IMPIANTO FOTOVOLTAICO CONNESSO ALLA RETE
ELETTRICA PER VENDITA DI ENERGIA

EFFETTI VISIVI CUMULATIVI

F.F1.b1.9

RICHIESTA INTEGRATIVA:

Figura 7 Estratto dell'allegato Effetti visivi cumulativi 0707-I60-DEg-F.F1.b3.21_R00-00 con evidenziate le intersezioni dei buffer di visibilità

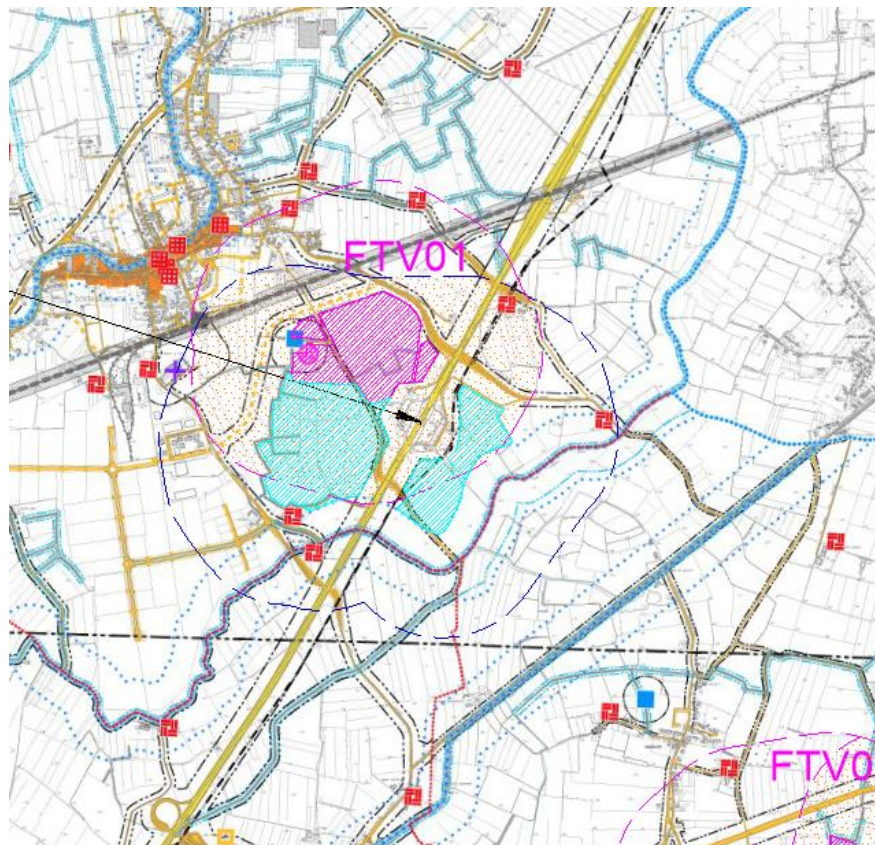
“4 - Si chiede di voler considerare nell’analisi degli **effetti visivi cumulativi** gli **interventi collaterali** a quello in esame già realizzati, autorizzati, ovvero in iter di approvazione in un’area buffer indicativamente di almeno 5 km.

Per l'impianto in oggetto (FTV00) si ravvisa l'intersezione dei buffer di visibilità con l'impianto n. 1 (FTV01) come evidenziato sempre nello stesso elaborato grafico, di cui produciamo l'estratto.

Si nota che la sovrapposizione delle aree di visibilità dell'impianto in oggetto con l'impianto n. 01 (FVT01) si mantiene sostanzialmente all'interno del buffer dell'impianto di progetto. La presenza di questo impianto è tenuta in considerazione nella valutazione del buffer visivo che non viene incrementato in quanto percepibile in continuità con l'impianto di progetto.

La procedura applicata, come citato, non considera le barriere visive che riducono significativamente l'impatto evidenziato. Per l'impianto in oggetto, è prevista la realizzazione di una barriera arborea perimetrale che limiterà l'impatto visivo del progetto.

Si può ritenere, in conclusione, che la nuova installazione non produrrà effetti cumulativi visivi significativi con altri impianti esistenti o di prossima realizzazione.
